**Avis délibéré de la mission régionale
d'autorité environnementale Auvergne-Rhône-Alpes
relatif au projet de mise aux normes et d'adaptation
de la station d'épuration de la communauté d'agglomération
du Puy-en-Velay, sur la commune de Chadrac (43)**

Avis n° 2020-ARA-AP-1008

Plan masse du projet de nouvelle station (demande d'autorisation p. 231)

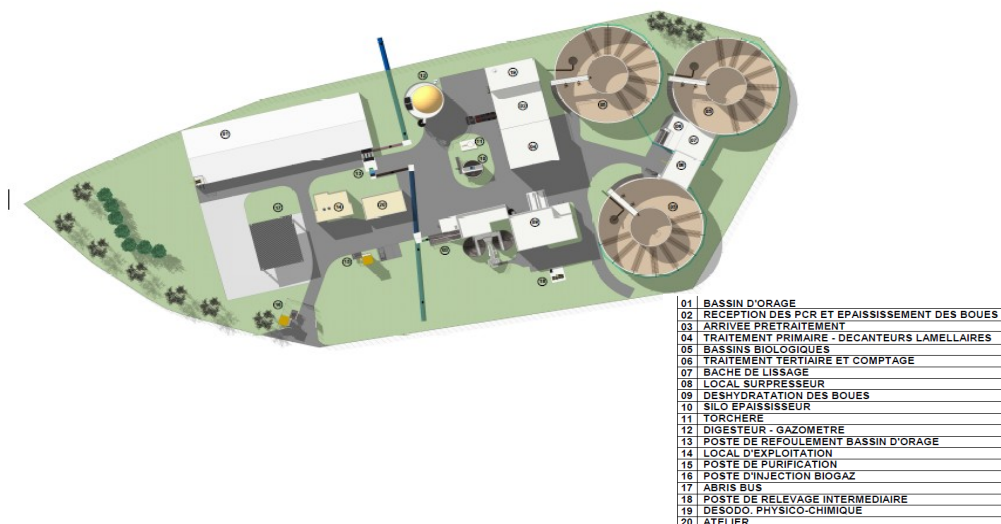
Les différents dispositifs techniques constitutifs de la station sont présentés de manière détaillée (p.56 et suivantes). En particulier, le calcul du dimensionnement du bassin d'orage prévu pour éviter les débordements vers le milieu naturel en entrée de station par temps de pluie. Il aurait toutefois été utile d'étudier également la possibilité d'agir sur le réseau de collecte afin de limiter les apports d'eaux claires parasites : passage en séparatif d'une partie du réseau et vérification du bon fonctionnement des déversoirs d'orage¹¹, avec la réalisation préalable d'un diagnostic du système de collecte¹².
